**Avis d'Inter-Environnement Bruxelles**  
**Enquête publique sur le projet de siège SNCB**  
**dans l'ancien Centre de Tri Postal**  
**Demande de permis 13/PFD/1767673**  
**14/12/2021**

Le projet concerne la rénovation et reconversion du site actuellement inexploité sis au numéro 47-49 de l'avenue Fonsny à Saint-Gilles, pour y implanter le futur siège de la SNCB.

Figure 1 : Organigramme de la structure contractuelle (source : SPV1)

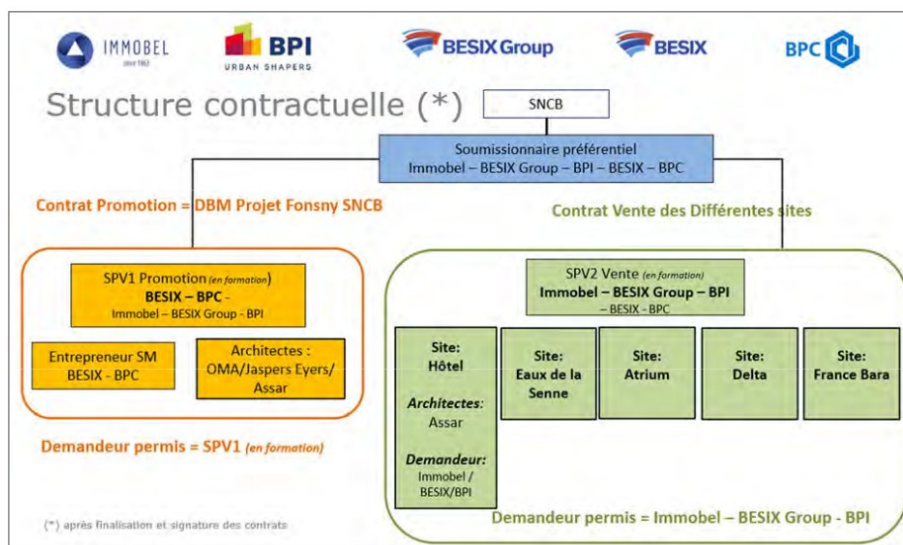
Effectivement BPC n'est pas présent dans la demande de PU pour l'hôtel et bien pour celle du siège. Néanmoins, signalons que BPC fait partie du groupe CFE depuis 2004, lui-même détenu à 62,06 % par Ackermans & van Haaren et que BPI présent dans les deux demandes fait partie du groupe CFE. (voir le schéma d'Aline). Au vu de ceci, nous percevons mal le pourquoi de l'introduction de deux demandes séparées d'autant qu'à l'heure actuelle, la SNCB est encore propriétaire de l'ensemble du bien même si le PU est introduit par le consortium constitué de BESIX GROUP, SA – IMMOBEL SA – BPI, REAL ESTATE SA – BESIX, SA – BPC SA.

Figure 47 : Localisation des ascenseurs à voiture (source : Architectes)

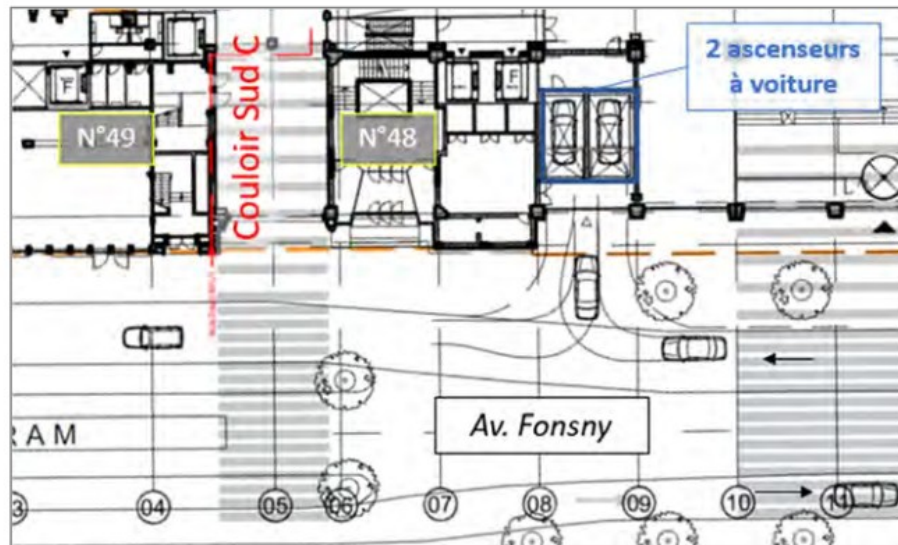
Les ascenseurs à voitures vont créer un temps d'attente pour accéder au parking si des véhicules occupent déjà l'ascenseur au moment où d'autres arrivent. Or, dans la mesure où l'avenue ne compte qu'une bande de circulation en direction de Forest, et ne devrait en conserver qu'une dans le cadre de son réaménagement futur, toute attente en voirie pourrait être de nature à générer des encombrements.

Au regard de la situation existante, l'étude d'incidences reconnaît qu'il s'agit déjà d'un problème, car les camions et les voitures devront traverser une piste cyclable ainsi que le trottoir, ce qui est de nature à mettre en danger les piétons et les cyclistes. De plus, à terme, le programme du PAD devrait entraîner une explosion des déplacements vélo et de la marche dans toute la zone du midi, ce qui, en soit, suffit à rendre ces accès carrossables non acceptables.

Figure 49 : Aire de manœuvre des véhicules de livraison dans la zone logistique (source : Architectes)

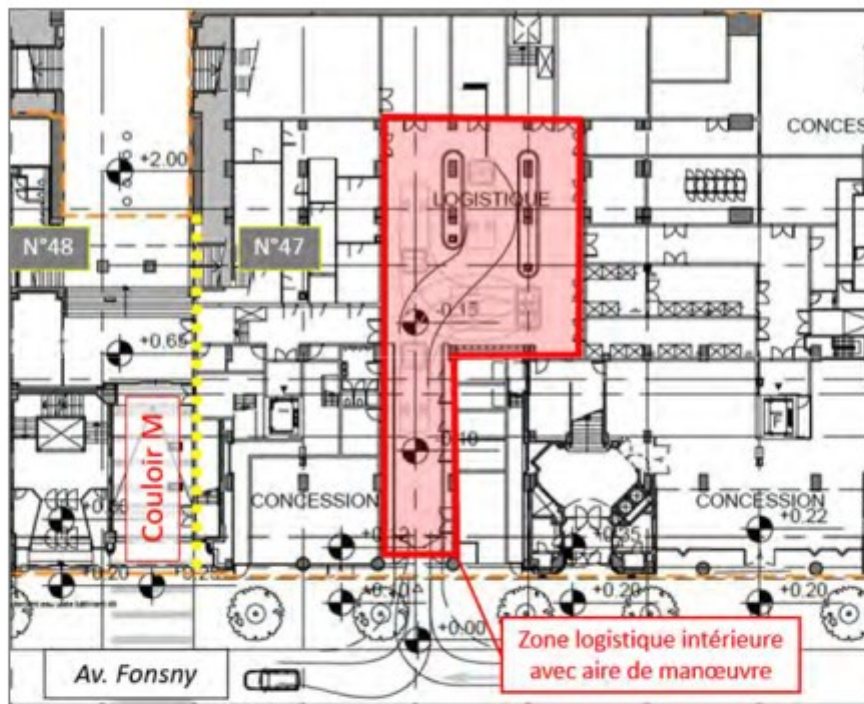
Si on tient compte du projet de PAD Midi, il faudra désormais y rajouter un site propre de transport public, une décision motivée par la volonté d'améliorer les conditions de circulation du tram ainsi que la sécurité routière au niveau du tourne-à-gauche du tram vers la rue Couverte. Il est inconcevable que ces améliorations au niveau de la rue Couverte soient mises à mal quelques dizaines de mètres plus loin par des traversées de véhicules (voiture et camions) sur ce site propre. Le projet en l'état n'est donc pas acceptable et contraire au principe STOP porté par la Région

Figure 170 : Flux de circulation vélos en période de pointe du matin en pourtour de la gare de Bruxelles-Midi (source : ARIES, 2018)

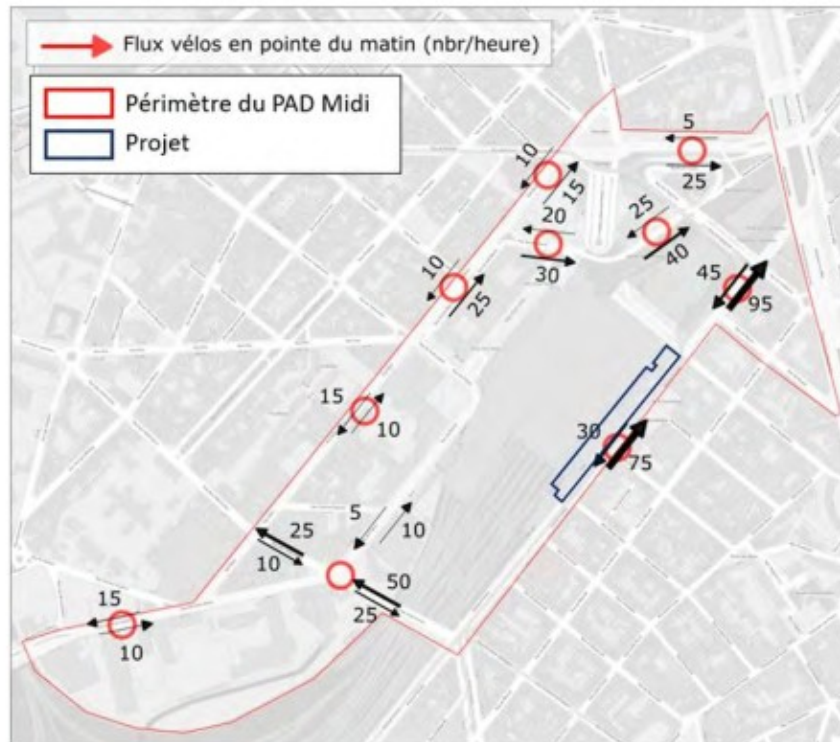
L'avenue Fonsny est l'axe le plus utilisé par les cyclistes malgré son inconfort (EI p. 193)

Dans le cadre d'une étude régionale réalisée au cours des années 2010 à 2013, l'avenue Fonsny avait été classée en tête des 30 zones noires à concentration d'accidents (ZACA) recensées sur Bruxelles. Des travaux ont été entrepris en 2016 pour réaménager la voirie (réduction à une seule bande de circulation de chaque côté, aménagement d'une piste cyclable, sécurisation des traversées piétonnes). A l'heure actuelle, les carrefours entre l'avenue Fonsny et les rues d'Angleterre et de l'Argonne restent cependant accidentogènes (EI, p. 197).
